**Avis délibéré de la Mission régionale d'autorité environnementale  
de Nouvelle-Aquitaine sur le projet de parc photovoltaïque au sol  
couplé à un élevage ovin sur environ 19,2 ha  
sur la commune de Castella (47)**

n°MRAe 2021APNA67

dossier P-2021-10799

*Profil altimétrique du site (pages 84-85)*

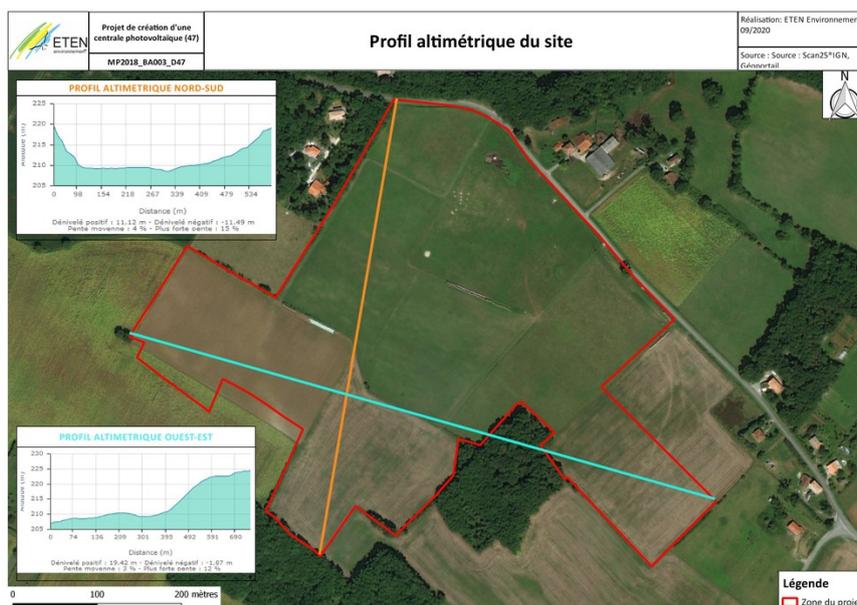
Les terrains du projet sont vallonnés, avec une topographie générale en pente, présentant une orientation dominante vers le sud-ouest. Les terrains présentent des altitudes comprises en 206 et 225 m, une pente moyenne de 3 à 4 % et une pente maximale de 12 %. Le projet est notamment localisé au droit de la masse d'eau souterraine *Molasses du bassin de la Garonne et alluvions anciennes de Piémont*, présentant un mauvais état chimique lié à la présence de pesticides et de nitrates d'origine agricole. Des fossés sont présents au sein et aux abords du site du projet, qui sont pour la plupart du temps à sec et alimentés uniquement par l'eau de pluie. L'un de ces fossés est le point d'origine du ruisseau de Bourbon qui prend ce statut de cours d'eau à environ un kilomètre en aval : les terrains du projet sont en tête de bassin versant de ce ruisseau et sont drainés par le ruisseau via un fossé d'écoulement. La masse d'eau superficielle du ruisseau de Bourbon connaît des pressions significatives, notamment liées à l'activité agricole dans le secteur (azote diffus et pesticides d'origine agricole sur le plan qualitatif et irrigation agricole sur le plan quantitatif). Le projet est localisé en zone sensible à l'eutrophisation impliquant la limitation des rejets de phosphore et en zone de répartition des eaux (ZRE) traduisant des besoins en eau supérieurs aux ressources.

#### **Schéma de principe des structures fixes (source REDEN Solar)**

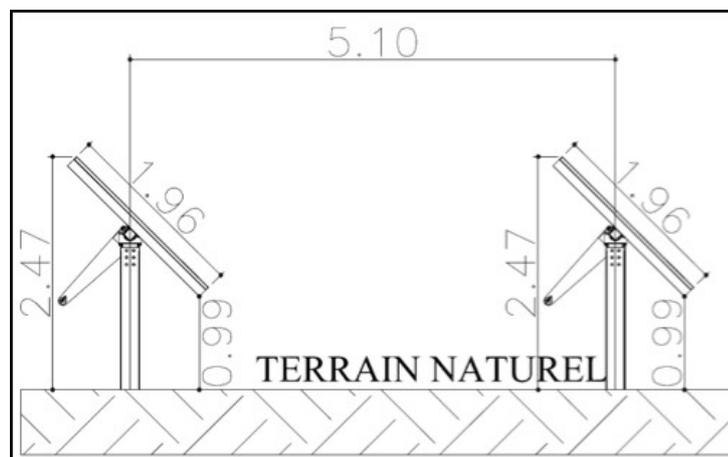
**La MRAe relève que le sursemis de la prairie à l'issue de l'implantation du parc photovoltaïque, puis son réensemencement 5 à 7 ans plus tard, sont des paramètres importants de la productivité de la prairie et donc du projet agricole couplé au projet photovoltaïque. Or, le plan de masse et les informations fournies sur l'implantation des panneaux photovoltaïques dans le dossier ne semblent pas prendre en compte les modalités pratiques de sursemis et de réensemencement de la prairie et notamment la possibilité d'utiliser un tracteur vu la hauteur des panneaux et la largeur des allées<sup>16</sup>, notamment (page 52) :**

**La MRAe recommande en conséquence de compléter le dossier en précisant les modalités pratiques prévues pour le sursemis et le réensemencement de la prairie, ainsi que la façon dont ces travaux agricoles nécessaires au projet ont été pris en compte dans le plan de masse et ni la prise en compte des conséquences environnementales de cette démarche.**
